Abteilung Stadtbauamt	Sachbearbeiter Herr Fuchs	Aktenzeichen 3 Fc-Pe	
Beratung Stadtrat	Datum 28.03.2017	Behandlung öffentlich	Zuständigkeit Entscheidung
Betreff 31. Änderung des Bebauungsplanes "Hochfeld" im beschleunigten Verfahren gemäß § 13 a BauGB: Billigung nach öffentlicher Auslegung und Beteiligung der Behörden und sonstigen Träger öffentlicher Belange und Beschluss zur erneuten Auslegung			
Anlagen: BPlan Hochfeld 18.03.2016 31. Änderung Begründung B_Plan Hochfeld 31. Änderung 18.03.2016 Anpassung an den Flächennutzungsplan Beschluss zur Anordnung der Bebauungsplanänderung Glascontainer - Alternativstandorte Glascontainer - Alternative 1 Beb-Plan Hochfeld Verlegung Sammelstelle 07.07.2016 Beb-Plan Hochfeld Verlegung Sammelstelle Alternative 3 Bebauungsplan Kapellenwiese

Der Stadtrat hat am 03.03.2015 die 31. Änderung des Bebauungsplanes „Hochfeld“ der Stadt Penzberg vom 11.04.1995 für die Grundstücke Fl. Nrn. 987/13, 987/14, 987/15, 987/16, 987/17, 987/18, 987/19 und 987/44 Teilfläche der Gemarkung Penzberg (Edelweißstraße 1, 3, 5, 7, 9 und 11 sowie städtische Grünflächen an der Fischhaberstraße) im beschleunigten Verfahren nach § 13 a BauGB angeordnet.

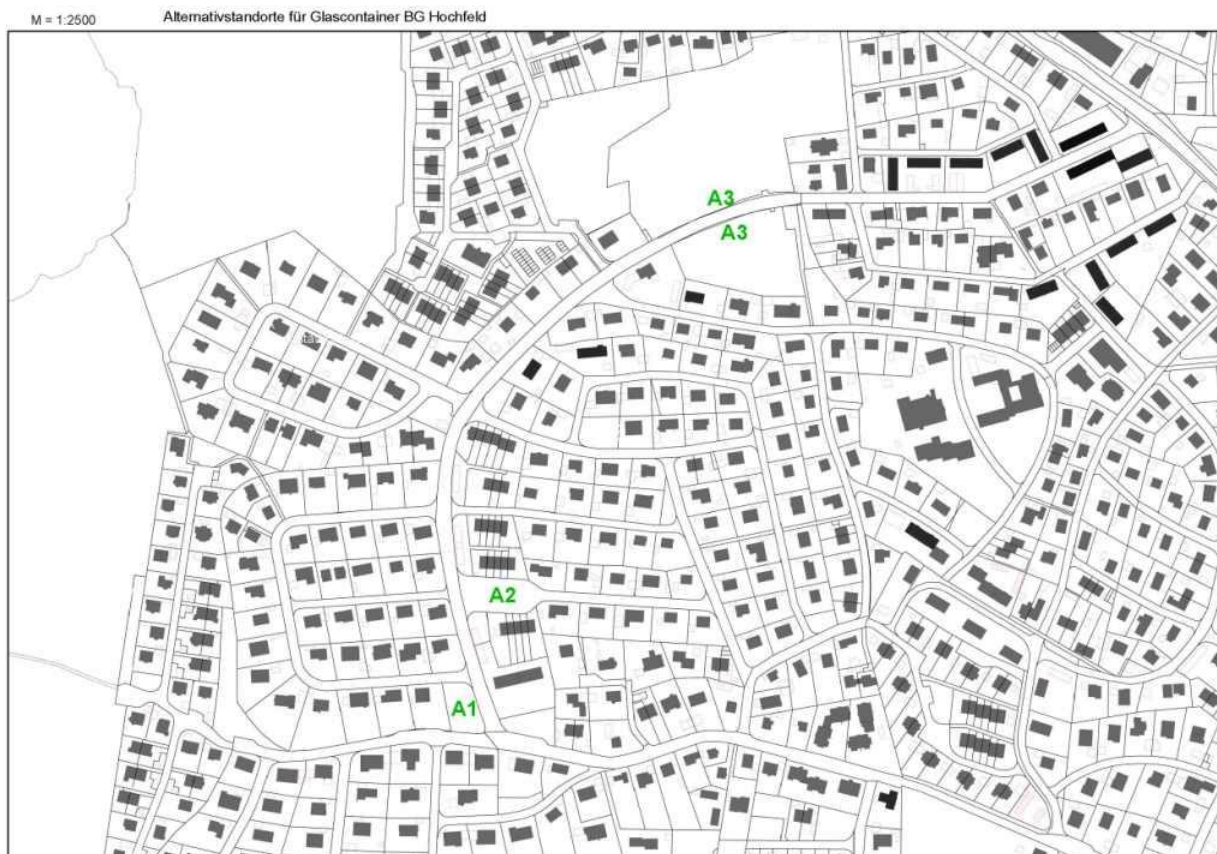
Im Osten des Änderungsbereiches ist eine Fläche als „Recycling-Sammelstelle“ festgesetzt. Der Abstand der Fläche beträgt zur südöstlichen Baugrenze nur 3 – 4 m, zur nordöstlichen Baugrenze (Südseite) nur 7 – 8 m.

In einer Studie des Bayerischen Landesamtes für Umweltschutz von 2004 werden für Wertstoffsammelstellen (Altglascontainer) Abstände zu Wohngebäuden in Reinen Wohngebieten von 16 m bis 35 m (abhängig von der Art des Sammelcontainers) empfohlen.

Es wird davon ausgegangen, dass bei der Recycling-Sammelstelle lärmarme Glascontainer aufgestellt sind/werden, die nur tagsüber zwischen 7:00 Uhr und 20:00 Uhr befüllt werden dürfen und auch nur in dieser Zeit geleert werden.

Der Einwand sowie der Hinweis des Landratsamtes Weilheim-Schongau (Sachgebiet technischer Umweltschutz) werden zur Kenntnis genommen und sind zu berücksichtigen.

Die Verwaltung hat folgende drei Alternativen zur Überwindung des Einwandes vorbereitet:

Alternative 1: Beibehaltung des Standortes für Altglascontainer:

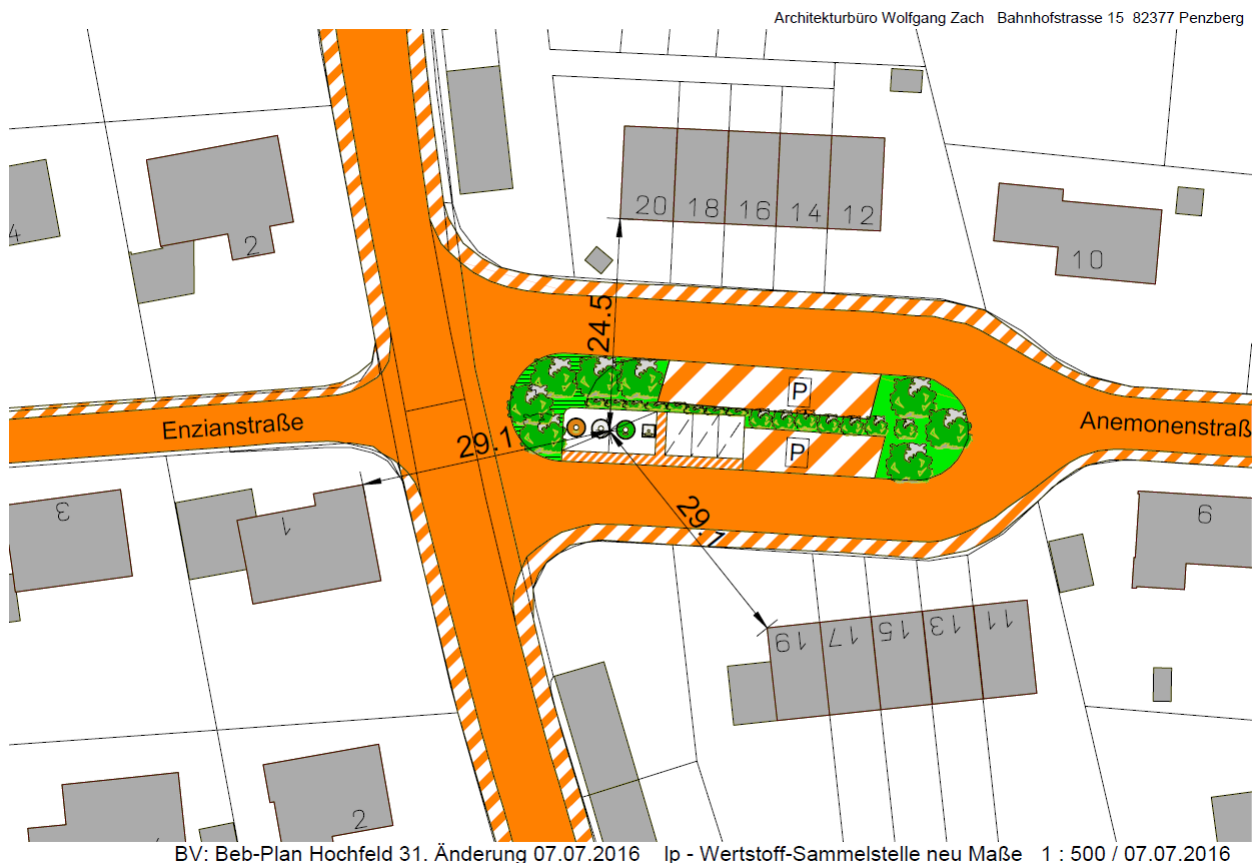
Bei einer Verlegung des Standortes der Sammelcontainer in die Anemonenstraße würden sich folgende Abstände zur angrenzenden Wohnbebauung ergeben:

Der erforderliche Mindestabstand von 16 m zur nächsten Wohnbebauung kann eingehalten werden.

Da die Sammelstellen einen Abstand von weniger als 35 m zur nächsten Wohnbebauung aufweisen, müssten im Falle der Verlagerung auf alle Fälle lärmarme Container verwendet werden und Benutzungszeiten vor 07:00 Uhr und nach 20:00 Uhr ausgeschlossen werden.

Alternative 3: Verlegung des Standortes in die Wankstraße (städtisches Grundstück südlich oder nördlich der Wankstraße:

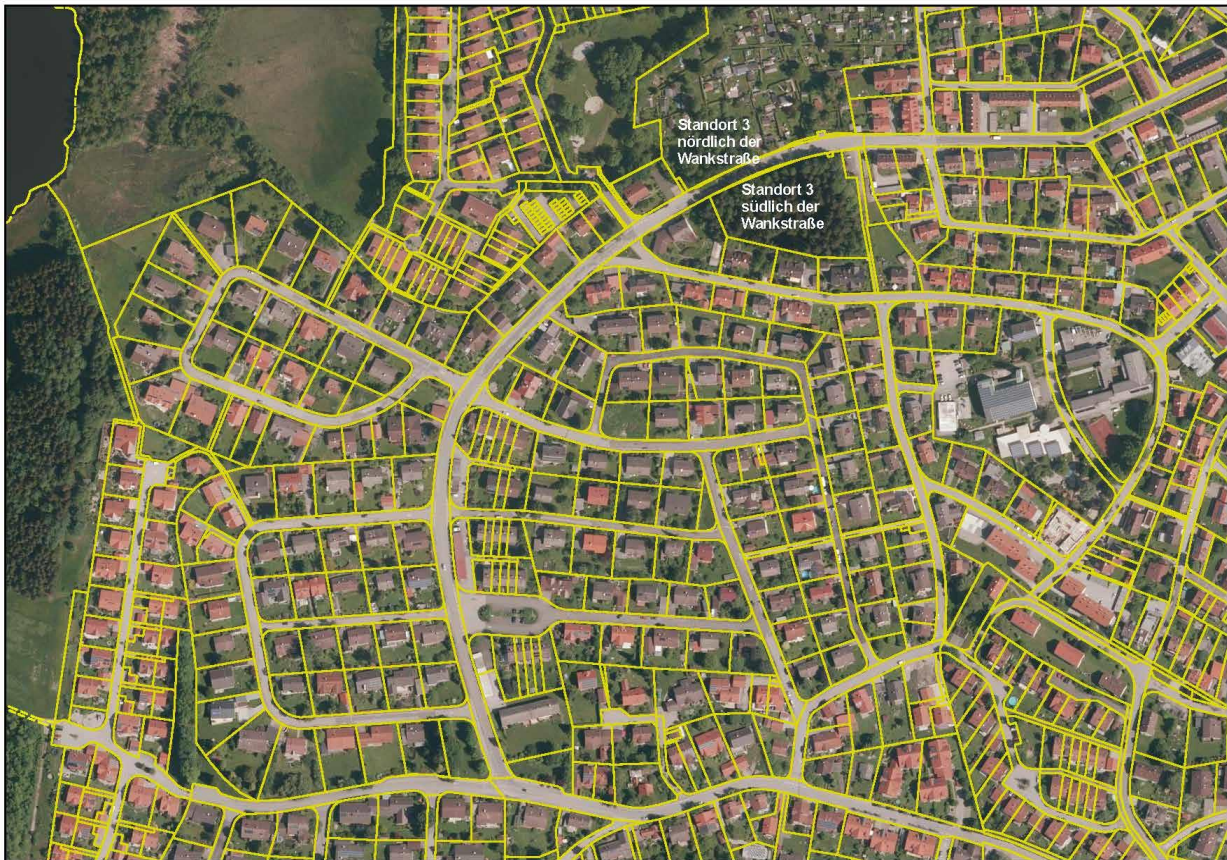
**Vorteil:**

Das zur Bebauung geplante Grundstück Flurnummer 987/19 könnte mit einem größeren Grundstücksanteil und ohne Lärmschutzmaßnahmen veräußert werden. Die Verlegung könnte sich auch positiv auf das östlich der Wank/Fischhaberstraße befindliche städtische Grundstück, das ebenfalls zum Zweck der Wohnbebauung veräußert werden soll, auswirken.

Der Sammelstandort kann so gewählt werden, dass dieser ausreichend weit zur nächsten Wohnbebauung entfernt ist und hierdurch keine Immissionsbelastung für eine Wohnbebauung entsteht.

Nachteil:

Durch die Verlegung der Sammelcontainer an den Alternativstandort 3 südlich oder nördlich der Wankstraße müssten Stellflächen für die Container sowie Stellplatzflächen für Fahrzeuge zur Anlieferung der Wertstoffe geschaffen werden. Für diese Tiefbaumaßnahmen sind auch Rodungsarbeiten (Bäume am Straßenrand) erforderlich.

Im Beschlussvorschlag Nr. 2.1.2 (Standort für die Sammelcontainer) wird die Alternative 3 beschlossen.

Denkmal, ca.-Lage **kom Technik**

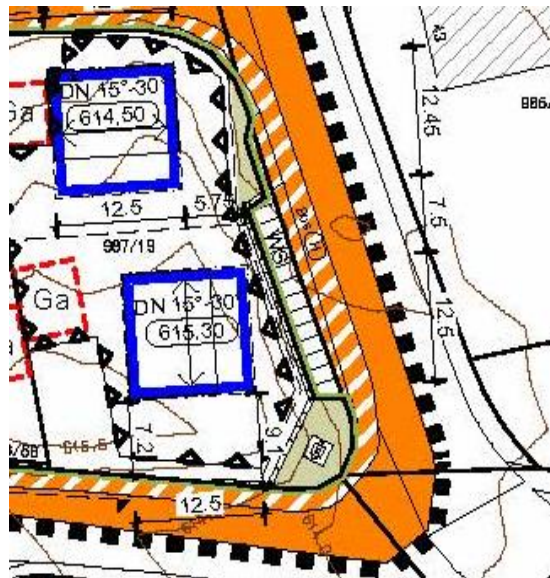
Von Seiten der Bau- und Kunstdenkmalpflege wird auf die zurzeit laufende Überprüfung der

Denkmaleigenschaft gemäß Art. 1 DSchG des Feldkreuzes auf Flurnummer 987/19 hingewiesen (vgl. auf Seite 5 der Begründung). Vorsorglich gelten bereits die Bestimmungen der Art. 4 bis 6 DSchG. Die beabsichtigte Versetzung des Kreuzes auf die gegenüberliegende Flurnummer 985/22 unterliegt dem Erlaubnisvorbehalt gemäß Art. 6 DSchG.

Das Feldkreuz soll nicht auf das gegenüberliegende Grundstück Flurnummer 985/22 versetzt werden, sondern innerhalb des Grundstücks Flurnummer 987/19 in den südöstlichen Grundstücksbereich, der im Planentwurf als öffentliche Grünfläche festgesetzt ist. Durch diese grundstücksbezogene Versetzung des Feldkreuzes wird dieses besser von der Fischhaberstraße und Wankstraße wahrgenommen. Der bisherige Standort des Feldkreuzes kann dann als Haugarten bzw. Terrasse des südlich geplanten Wohnhauses genutzt werden.

Das Feldkreuz ist unter Ziffer 3.1 (Hinweise durch Planzeichen) in der Änderungsplanung berücksichtigt.

Die Ziffer 3.1 sollte jedoch noch dahingehend ergänzt werden, indem folgende Bezeichnung des Denkmals ergänzt wird: Feldkreuz

Das Landesamt für Denkmalpflege ist zur Versetzung des Denkmals zu beteiligen.

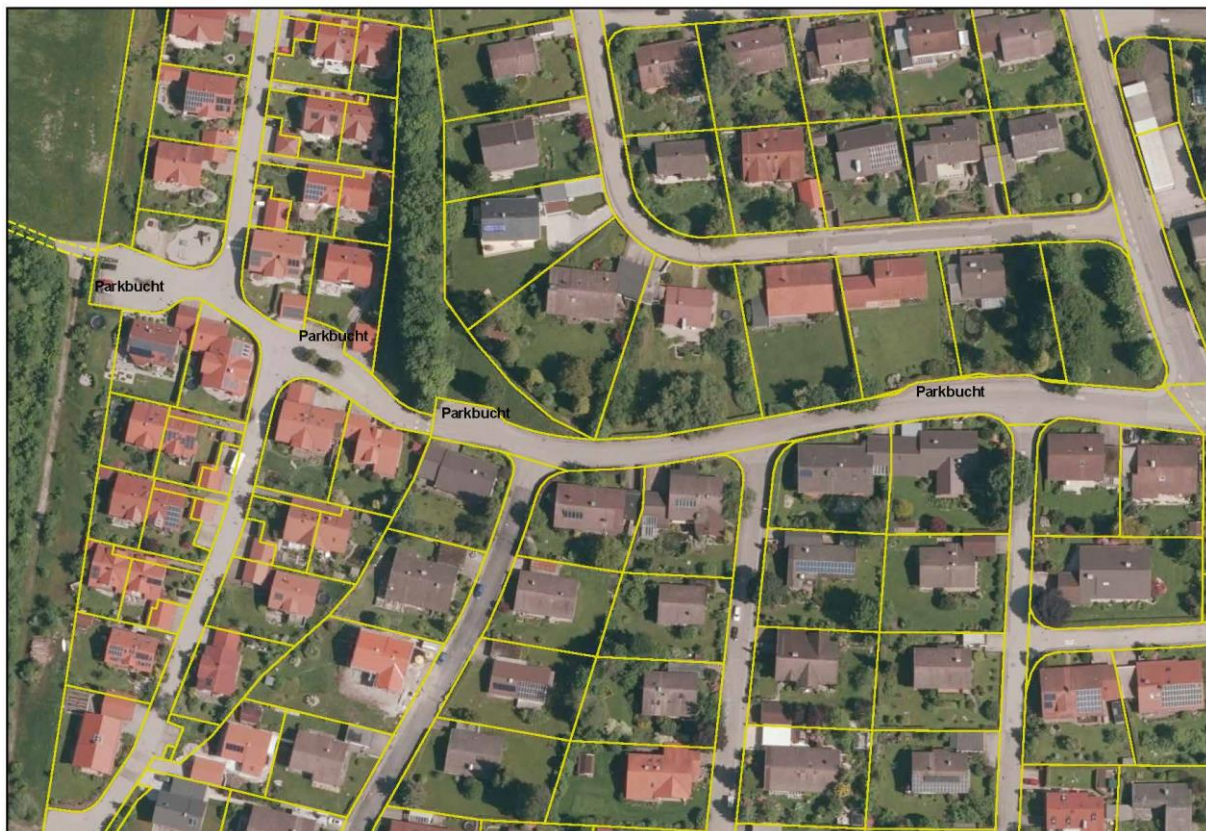
- d) Der geplante Baukörper versperrt die ostwärtige Zufahrt zur Baumreihe (Baumpflege, ...).
- e) Der jetzige öffentliche Parkplatz am Ende der Fischhaberstraße (7 Stellplätze) geht verloren und soll durch eine Längsbucht für nur 2 PKW ersetzt werden. Die vorhandenen Parkplätze werden benötigt und sind immer wieder voll besetzt (Anwohner, Joggergruppen, Hundefreunde, Besucher von Gut Hub bei Großveranstaltungen, Georgi- & Leonardi-Ritt, ...) **Auch die öffentlichen Parkplätze gehören zum Bebauungsplan "Kapellenwiese".**

Der Bebauungsplan „Kapellenwiese“, der nachfolgend auszugsweise dargestellt ist, setzt in diesem Bereich vier öffentliche Stellplätze fest.

Die tatsächliche Stellplatzfläche ist größer dimensioniert, so dass diese Stellplatzfläche von ca. 6 bis 7 PKWs genutzt werden kann.

Aus nachfolgend dargestelltem Luftbild ist erkennbar, dass auch durch den Wegfall von 5 öffentlichen Stellplätzen in diesem Bereich durch die im Plan gekennzeichneten Parkplätze sowie durch die Möglichkeit der Beparkung der Anliegerstraßen genügend öffentliche Parkflächen zur Verfügung stehen.
